Technische Änderung für PROFINET Leitungen mit angeschlossenem RJ45-Steckverbinder

die Produkte aus dem Bereich der PROFINET-Leitungen mit angeschlossenem RJ45-Steckverbinder werden nach einer Übergangszeit geändert.

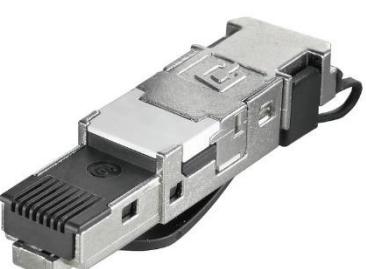
Der Isolierkörper des bisher genutzten RJ45-Steckverbinder war in schwarzer Ausführung.

Bei dem neu eingesetzten RJ45-Steckverbinder wird ein grüner Isolierkörper verwendet.

Die technischen Spezifikationen wie bspw. Bemaßung, elektrische Eigenschaften und Anschlussquerschnitte bleiben identisch.
